ZMĚNOVÝ LIST za období po realizaci - rok 2016

Revitalizace parků v zařízeních zřizovaných Krajem Vysočina - Ústav sociální péče - Křižanov

Akceptační číslo 10078526; číslo projektu CZ.1.02/6.5.00/10.09179

Příloha 01 situace – zákres výše uvedeného odumřelého stromu inv. č. 139 a dosadby keřů v dokumentaci projektu (výřez situace – osazovací plán)

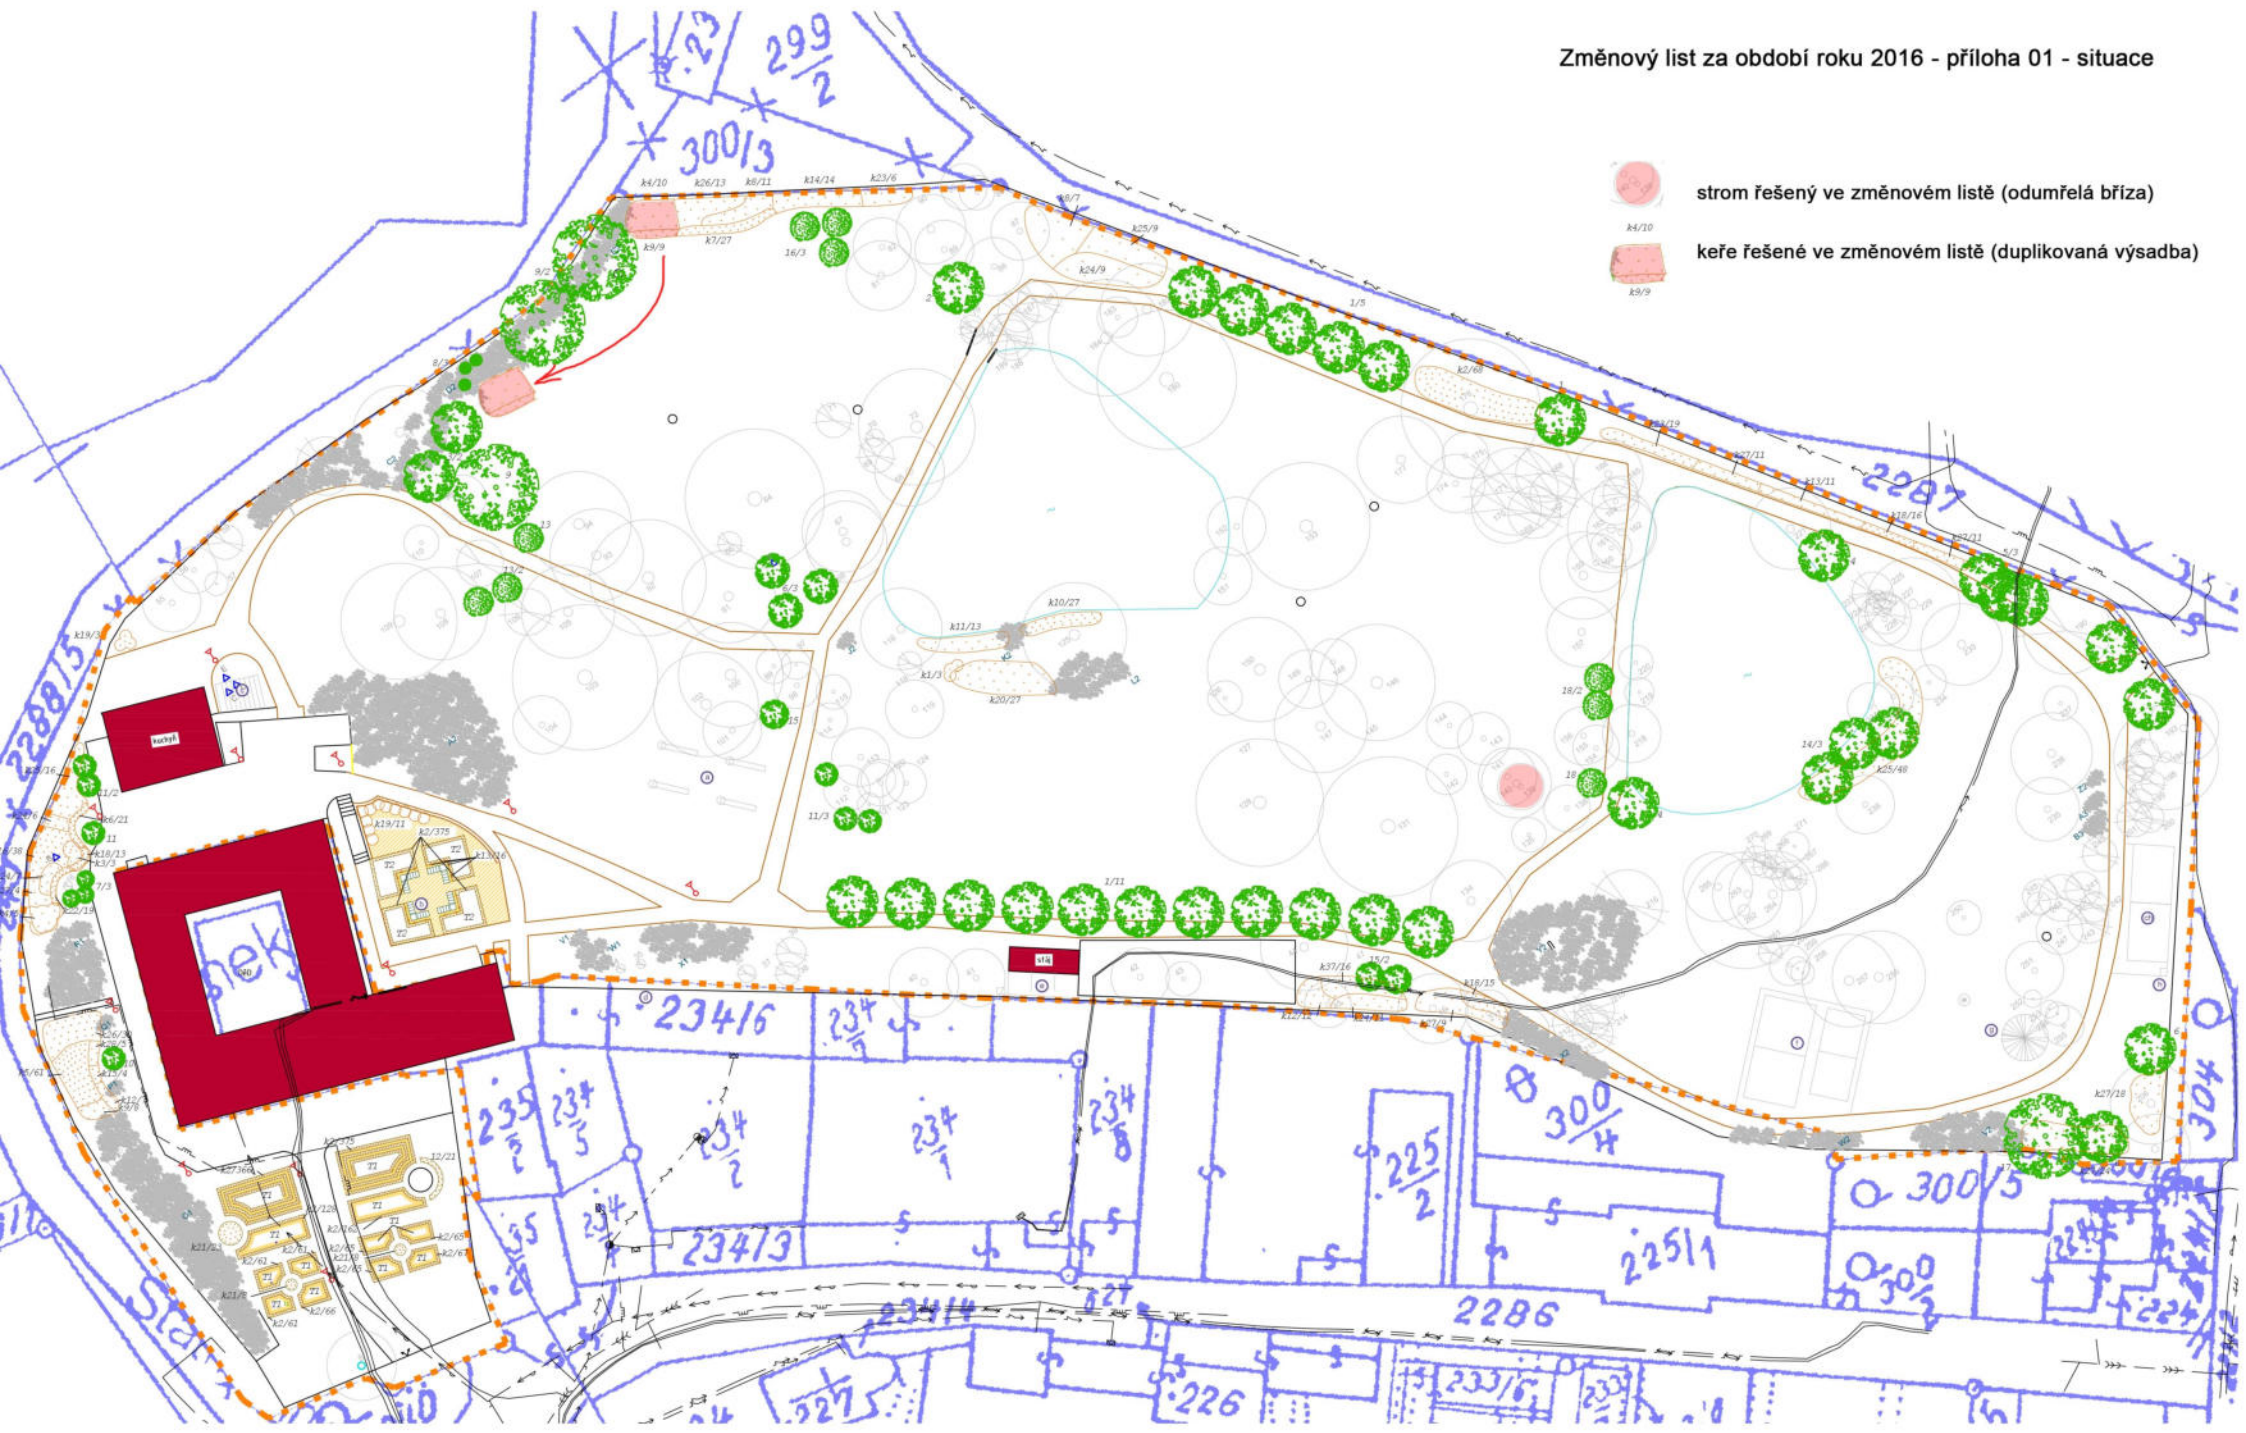
V průběhu vegetační sezóny 2016 odumřela bez zjevných vnějších příčin bříza inv. č. 139, která byla ošetřena v rámci projektu (ZŘ 1), v létě 2016 byla uschlá a dle ústního vyjádření certifikovaného arboristy Petra Vlčka bylo nebezpečí pádu stromu a doporučeno okamžité kácení. Viz fotografie v příloze.

Pro přílišnou podmáčenost severozápadního rohu parku (v sousedství p. č. 300/3 a silnice p. č. 2288/5) se zde nedaří růstu a vývoji skupině keřů *Corylus maxima* 'Atropurpurea' 10 ks a *Forsythia x intermedia* 'Spring Glory' 9 ks, proto byla provedena jejich náhradní výsadba na stejné lokalitě avšak cca 30 m jižněji, kde jsou vhodnější půdní podmínky.

Situace byla konzultována s AOPK ČR, pracoviště Havlíčkův Brod, které se vyjádřilo e-mailem ze dne 8. 8. 2016, že havarijní stav břízy je nutné řešit okamžitě, kácení suché břízy je oprávněné, strom ohrožuje bezpečnost ve svém okolí. AOPK ČR nemá k postupu řešení havárie připomínek.

Plánné řešení bez připomínek
